**Informe Consolidado de Solicitud de Aclaraciones, Rectificaciones y/o Ampliaciones a la Declaración de Impacto Ambiental del Proyecto "Modificación y ampliación de plantel avícola Coliumo, incluido el secado de guano, comuna de San Carlos, Región de Ñuble"**

Nombre del Titular : Avícola Coliumo SpA  
Nombre del Representante Legal : Felipe Antonio Reyes Corvalan  
Dirección : Camino a Junquillo km 6 San Carlos

Fuente: Figura 7-12, extraída desde Anexo 4 del estudio de “Evaluación del Impacto de Olor del Proyecto” correspondiente al Anexo 17 de la DIA.

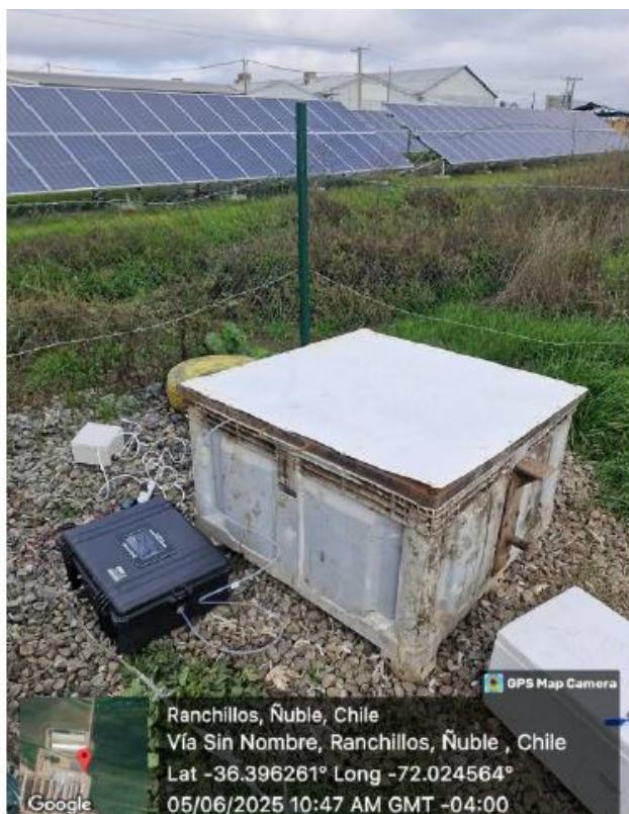
- c. Dada la revisión de la Tabla 4 y Tabla 5, se solicita aclarar y ampliar la presentación de las fuentes de emisión: pabellones de postura 7, 8, 9 y 10 (ID Z7, Z8, Z9 y Z10, respectivamente), de los pabellones de postura enriquecible 2, 3, 4, 5 y 6 (ID E2, E3, E4, E5 y E6) y de la guanera (EXTE\_GU), dado que no se entrega justificación del por qué estas unidades fueron separadas en dos fuentes de emisión. Además, se solicita aclarar cómo fueron considerados los pabellones que cuentan con ventilación forzada en el modelo de dispersión, ya que en las fotografías acompañadas en el Anexo 4 de este estudio, se evidencia que son más de 7 ventiladores (véase imagen siguiente) los usados en cada uno de estos galpones, por lo tanto, cada uno de estos podría ser considerado como aquel ducto de salida de los gases olorosos, respecto a la definición de fuente puntual.

Fuente: Figura 12, extraída desde el Anexo 17 de la DIA.

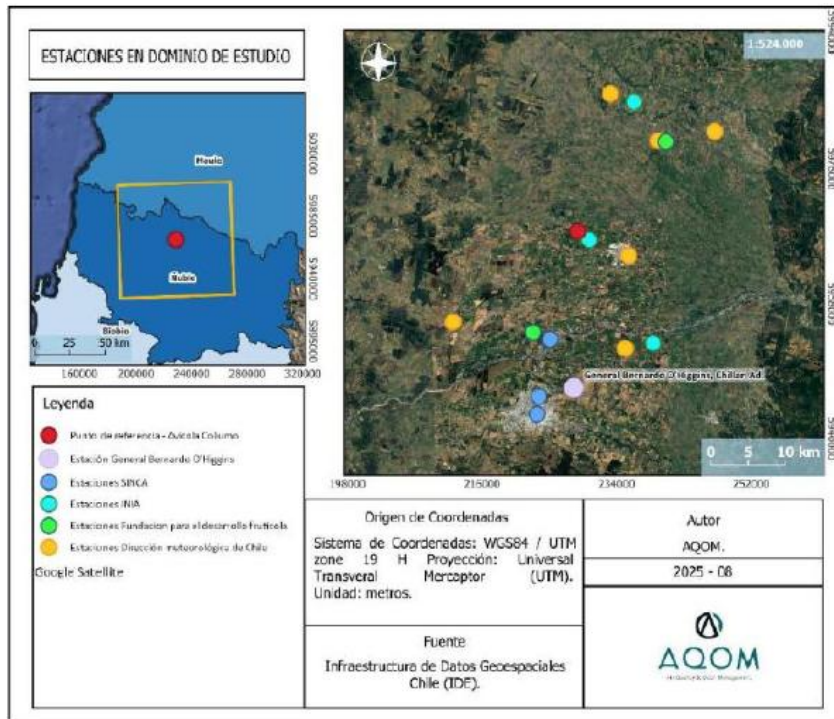
- No se aprecia el “Pabellón de postura 6” (ID 6), el cual es indicado en la Tabla 9 del Anexo 17 de la DIA.
- 4.14.** Con base en las observaciones a la estimación y modelación de las emisiones atmosféricas, se solicita ampliar y, en caso de corresponder, rectificar el descarte de los impactos significativos por las emisiones de olor presentados en la sección 2.3.1 de este Capítulo de la DIA, además, en caso de corresponder, se solicita ampliar y rectificar el Anexo 17 de la DIA, sus apéndices y anexos correspondientes. Se recomienda que la información presentada en el Capítulo 2 de la DIA sea clara, concisa y este redactada en un lenguaje sencillo, ya que es de esperar que aquellos estudios o informes adjuntos contengan la información técnica en detalle, siendo necesario acá solo presentar el descarte del efecto, característica y circunstancia correspondiente.
